Beschlussvorlage Nr.:	001/2025	Datum:	07.02.2025
Beratungsart:	<input checked="" type="checkbox"/> öffentlich	<input type="checkbox"/> nicht öffentlich

1. TOP: Feuerwehr Schwentimental: Beantwortung des aufgestellten Fragenkatalogs

In seiner Sitzung am 01.07.2024 hat der Hauptausschuss unter dem TOP *Freiwillige Feuerwehr Schwentimental, Anbau/Erweiterung Ortswehr Klausdorf hier: Stellungnahme der Gemeindeführung (SM 158/2024)* einen Fragenkatalog aufgestellt.

Betrachtung des Fahrzeugbestandes der Feuerwehr der Stadt Schwentinental im Hinblick auf ausgewählte Fragestellungen

Bild 58: Flächenbedarf für einen Wendekreis für ein 3-achsiges Müllfahrzeug

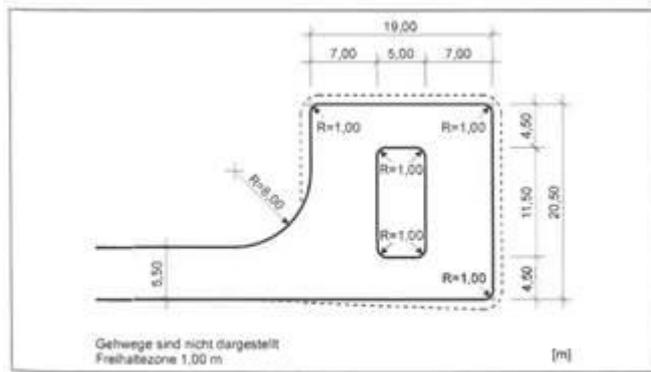
Ist zur Errichtung eines Wendehammers in der Teichstraße Grunderwerb notwendig, in welcher Größenordnung und wird eine Zustimmung der betreffenden Eigentümer zeitnah zu erreichen sein?

Das städtische Bauamt dazu: Zur Bemessung von Wendeanlagen werden in der Regel die „Richtlinien für die Anlage von Stadtstraßen (RASt 06)“ als technisches Regelwerk herangezogen. Der Flächenbedarf ergibt sich aus Bild 58 der RASSt 06.

Aus Gründen des Unfall- und Versicherungsschutzes fordert die Abfallbehörde die Einhaltung dieser technischen Regel und einen Mindestdurchmesser von 22 m. Um die 22m zu erreichen, müsste auf das Grundstück vor dem kirchlichen Gemeindehauszugegriffen werden. Dies hat der Kirchengemeinderat bereits ausgeschlossen.
